E6 Kvithammar – Åsen

Oppsummering av innkomne merknader med Nye Veiers kommentarer

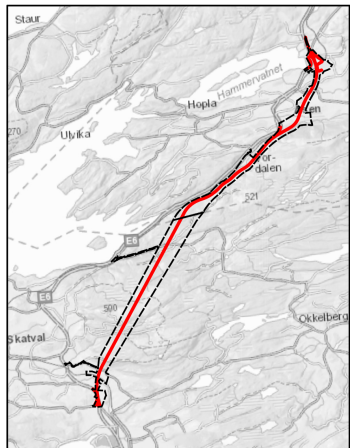
<p><u>22. Roar Valstad</u> Ønsker 2 kulverter under E6 i Vuddudalen på to partier hvor turstier krysser E6-traseen. Dette gjelder i “Hønkleiva” som benyttes av turgåere fra Vuddudalen opp mot Skordalsvola og ved kryssingen av “Krøttervegen” litt øst for foreslått tunnelåpning. Det er vedlagt kartskisser med påskrift som viser de foreslåtte lokalitetene.</p>	<p>Det må sees nærmere på løsning for krysningpunkter i Vuddudalen for å redusere vegens barrierevirkning. Dette gjelder både for turgåere og for vilt som krysser dalen. Det er ønskelig å prøve å kombinere disse tiltakene og kartleggingen av viltkryssinger og friluftsliv i KU vil gi litt føringer mht. løsning. Slik traseen så langt er vist i planprogrammet ligger det til rette for at en kan etablere ei kort bru/undergang ved “Hønkleiva”, mens det er store utfordringer med tilsvarende krysningpunkt i forbindelse med “Krøttervegen” hvor det er fjellskjæring langs sørøstsida av veggen. Ikke behov for endring av planprogrammet.</p>
